감 사 보 고 서

－ 전력공급시설 안전관리실태 －

감 사 원

제 목 배전선로 시공 및 유지·관리 부적정

[그림 4] 22.9kV 배전선로 모식도(클램프 유지력을 완전히 상실한 경우)

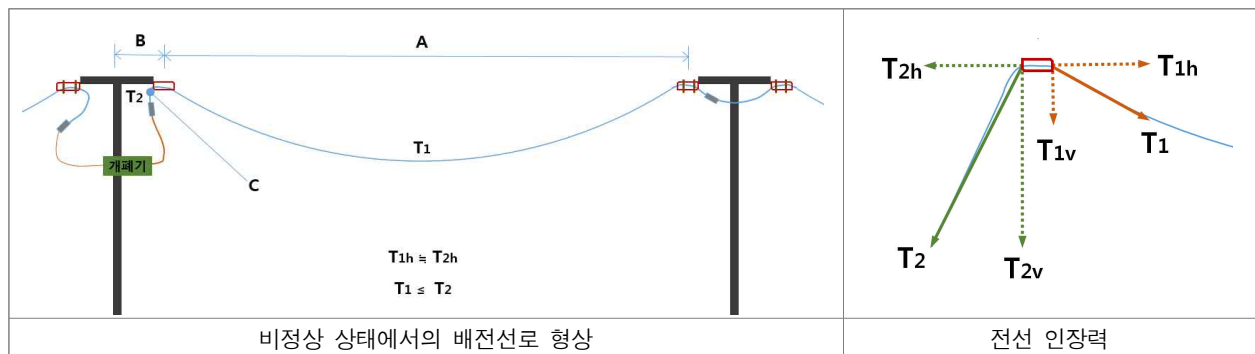
예컨대 4개 너트가 모두 풀어져 클램프 유지력이 완전히 상실된 경우를 가정하면 [그림 4]에서와 같이 클램프가 주경간에 작용하는 전선 인장력의 수평분력⁶⁾(T_{1h})에 저항하지 못하므로 이 힘이 모두 인출부 전선의 수평분력(T_{2h})으로 전달되고, 경우에 따라서는 주경간 측 전선 인장력(T_1)의 300분의 1 미만이었던 인출부 전선의 인장력(T_2)이 주경간에 위치한 전선의 인장력(T_1)보다 오히려 더 커지는 경우까지 발생할 수 있게 된다.

그리고 설령 위와 같이 클램프가 유지력을 완전히 상실하는 극단적인 경우가 아니더라도 볼트·너트가 느슨해지면, 클램프가 인장력 및 진동을 차단하지 못하게 되어 주경간에 위치한 전선에서 발생한 인장력 및 진동의 일부가 인출부 쪽으로 전달되게 되고, 이렇게 당초 설계조건과는 달리 과도한 인장력과 진동이 인출부 측에 반복적으로 작용하게 되면 분기슬리브의 탈락 또는 인출부 전선의 절단 등으로 이어질 우려가 있다.

[그림 5] 클램프 체결 상태 점검결과(2019. 4. 8. ~ 5. 21.)

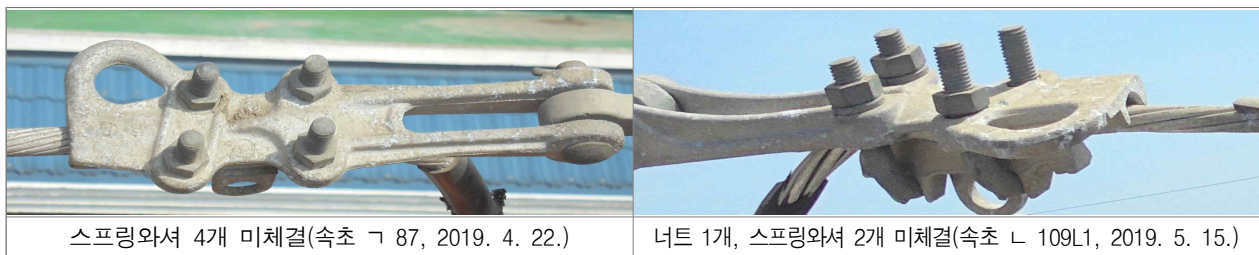
8.부터 5. 21.까지 관내에서 실시한 배전선로 특별점검⁷⁾ 사진을 분석한 결과, [그림 5]와 같이 스프링와셔를 빠뜨리고 시공하였거나 너트가 아예 빠진 경우, 또는 전선의 소선⁸⁾이 풀린 경우 등 클램프 체결에 결함이 있는 전주가 최소 16개소⁹⁾ 있었다.

그런데도 속초지사에서는 감사원이 클램프 체결상태를 다시 점검하도록 요구할 때까지 이러한 사실을 인지하지 못한 채 방치하고 있었는데, 2019. 9. 9. 위 16개 전주 중 8개를 임의로 선정하여 다시 점검하도록 한 결과 [그림 6] 및 [표 3]과 같이 여전히 39개의 스프링와셔가 없는 상태였고 너트 3개는 아예 빠진 채로 방치되어 있는 등 8개 전주 모두에서 클램프 체결 불량¹⁰⁾이 확인되었다.

① 현재 사용 중인 볼트조임형 인장클램프에 대하여 위험도에 따른 우선순위를 정하여 체결상태와 유지력 등을 점검하고 문제가 발견된 클램프는 교체 또는 보수·보강하는 한편(통보)

[그림 7] 클램프로 체결한 소선의 손상(Kalombo, 2017)

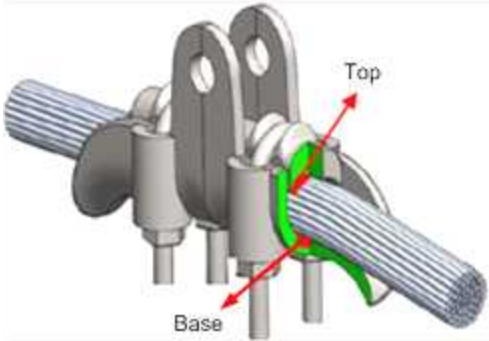
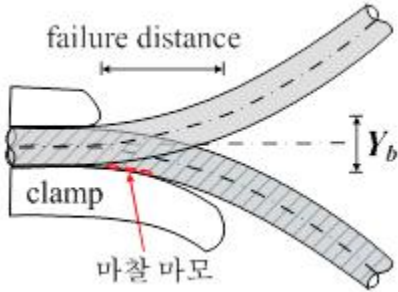
그리고 위 학회에서는 시공 또는 유지·관리 부실 등에 의해 클램프 유지력이 일정 수준 이상 감소하면 애초 예상치 못했던 주경간 측의 인장력과 진동이 인출부 측으로 전달되면서 [그림 7]과 같이 전선에 마모피로 현상¹¹⁾을 일으키게 되고, 결국 전선 절단을 유발할 수 있다는 의견을 제시하였다.

한편, 한국강구조학회는 고성지역 고압선 절단사고(2019. 4. 4.)의 경우에도 해당 전선을 체결하였던 클램프의 유지력이 기준값보다 낮았을 것으로 보이고, 이와 같이 유지력이 충분하지 않은 클램프는 전선에 마찰마모 피로 파괴를 유발할 수 있다는 아래 의견을 제시하였다.

[그림 2] 검사로트 305621의 전원 차단 후 권선 저항값 측정 결과

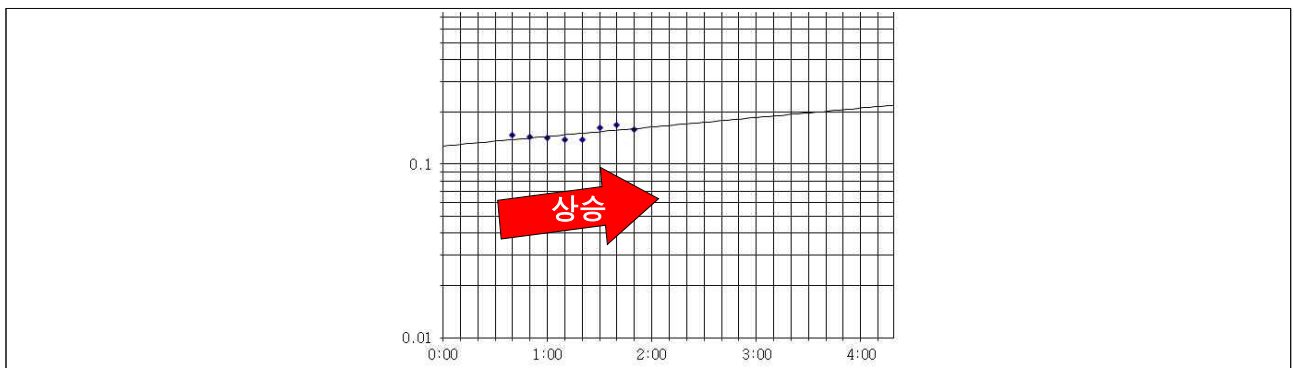
또한 시험담당자가 검사로트 305621에 대하여 아몰퍼스 1대(제조번호: 100AT00105)를 표본으로 선정하여 온도상승시험을 실시하면서 [그림 2]와 같이 전원 차단 후 측정된 권선 저항값의 추세가 상승하는 비정상적인 함수관계식을 이용하여 전원 차단 시점 권선의 저항값을 추정하였기 때문에 권선의 온도 상승값이 작게 산출되는 등 왜곡된 시험결과를 제시하였는데도, F는 함수관계식이 정상적인지 여부를 소홀히 검토한 채 권선의 온도 상승값 54.4℃가 온도상승기준값(55.0℃) 이하인지만 확인하고 ‘합격’으로 판정한 후, 2019. 4. 8. 위 검사로트에 대한 납품승인검사 결과보고서를 작성하여 같은 날 ◇파트장 H, ◁부장 I의 결재를 받았다.

한전은 감사결과에 별다른 이의를 제기하지 않으면서 온도상승기준을 충족하지 못하는 주상변압기 6개 로트를 ◇◇주식회사에 전량 반환한 후 재납품하도록 조치를 하고 이에 대해 위 납품업체도 동의하였으며, 앞으로 담당자 교육, 납품업체와의 간담회 등을 통해 유사 사례가 발생하지 않도록 납품승인검사 업무를 철저히 하겠다는 의견을 제시하였다.

[그림 3] 검사로트 307103의 전원 차단 후 권선 저항값 측정 결과

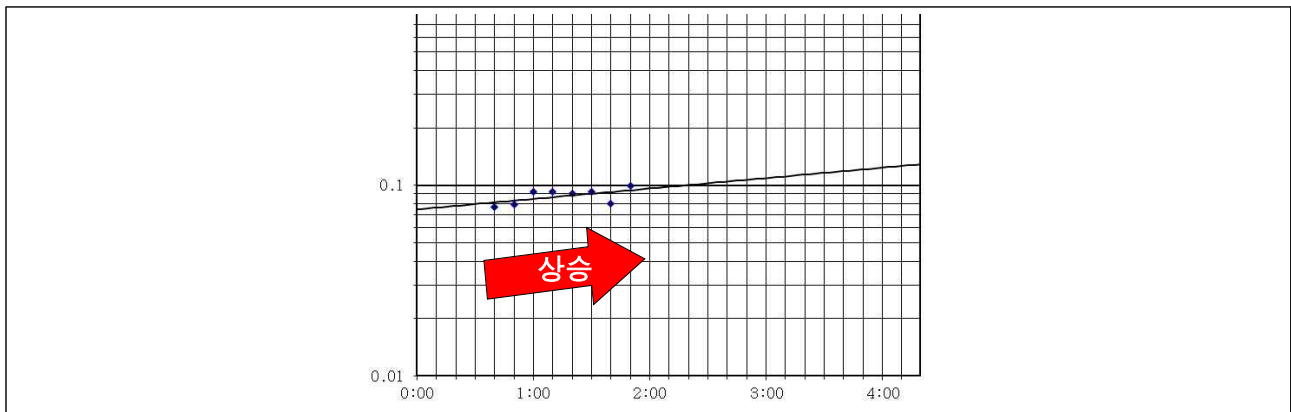
정상적인지 여부를 소홀히 검토한 채 권선의 온도 상승값 60.5℃가 온도상승기준값(65.0℃) 이하인지만 확인하고 ‘합격’으로 판정한 후, 2019. 4. 29. 해당 검사로트에 대한 납품승인검사 결과보고서를 작성하여 같은 날 ◇파트장 H, ◁부장 I의 결재를 받았다.

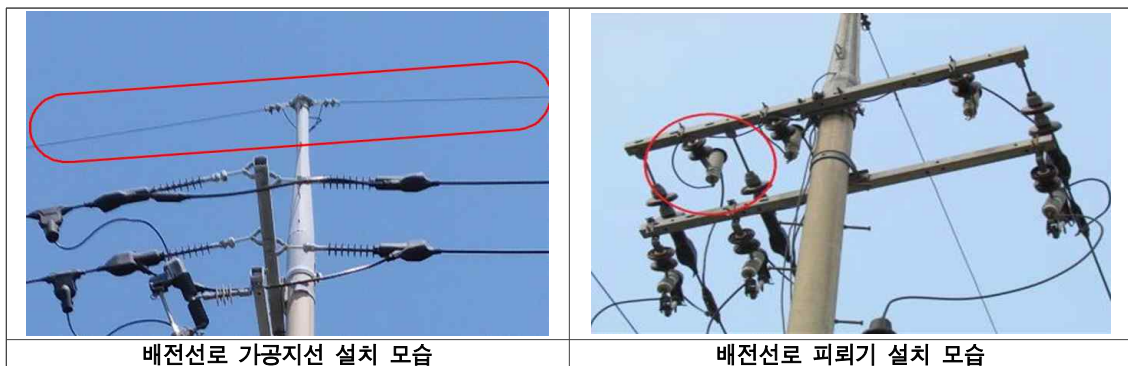
전주명	해당 지사	현장점검 결과
ㄴㄱ 63호	서울본부 강북성북지사	- 1개 상 피뢰기용 분기선이 개폐기용 분기선보다 안쪽에 시공
ㄴㄴ 113호	광주전남본부 서광주지사	- 3개 상 모두 피뢰기용 분기선이 개폐기용 분기선보다 안쪽에 시공
ㄴㄴ 125호	광주전남본부 서광주지사	- 2개 상 피뢰기용 분기선이 개폐기용 분기선보다 안쪽에 시공

관계기관 의견 한전은 “2항”과 관련하여 감사결과를 수용하면서 「배전시공편람」 등의 규정에 맞지 않게 시공된 서울본부 강북성북지사 ㄴㄱ 63호 등 3개소에 대해서는 시정 조치를 하고, 유사 사례가 재발되지 않도록 시공 관련 교육을 실시하며 현장감독과 순시·점검을 강화하겠다는 의견을 제시하였다.

[사진 3] 평택지사¹⁾ 피뢰기 열화상 진단 결과

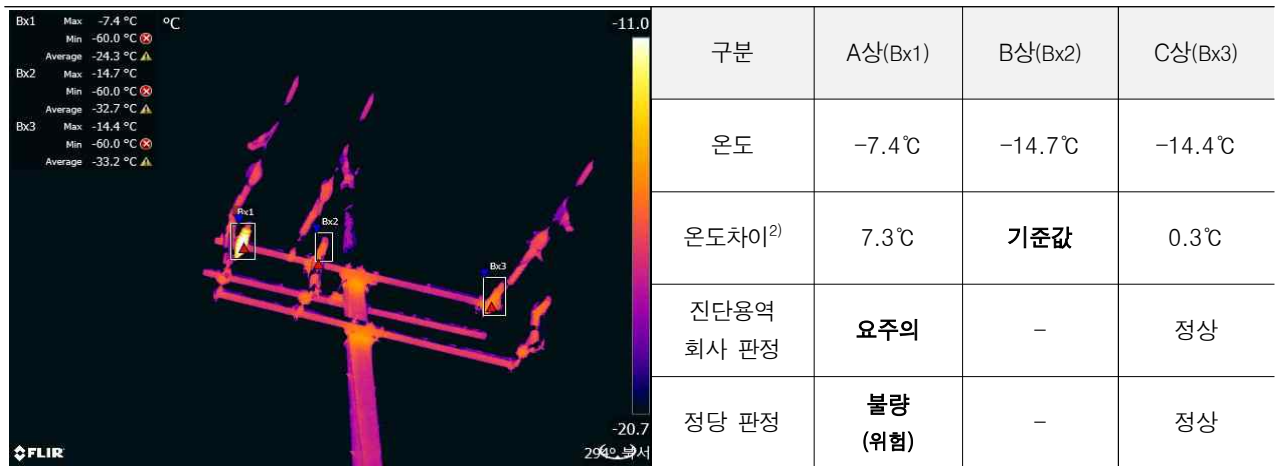
평택지사 등 16개 사업소에 설치된 피뢰기 60개가 ‘불량(위험)’ 등급인데도 교체 없이 ‘요주의’ 대상으로 관리되고 있다.

관계기관 의견 한전은 감사결과에 이견을 제기하지 않으면서 예방진단 절차서에 따른 열화 판정기준과 동일하게 열화상 진단용역회사가 과업을 수행할 수 있도록 관련 기준을 개정하는 한편, 용역 수행 전에 교육을 실시하고 한전 직원 대상으로도 진단용역 수행결과에 대하여 정확한 재판정과 열화된 기자재의 적기 교체를 위해 주기적인 교육을 시행하여 열화상 진단용역의 관리체계를 개선하겠다는 의견을 제시하였고, 불량으로 판정된 COS 및 피뢰기의 열화 상태를 재판정하여 고장, 화재유발 우려 가능성 등 우선순위에 따라 보강공사를 시행하겠다는 의견을 제시하였다.
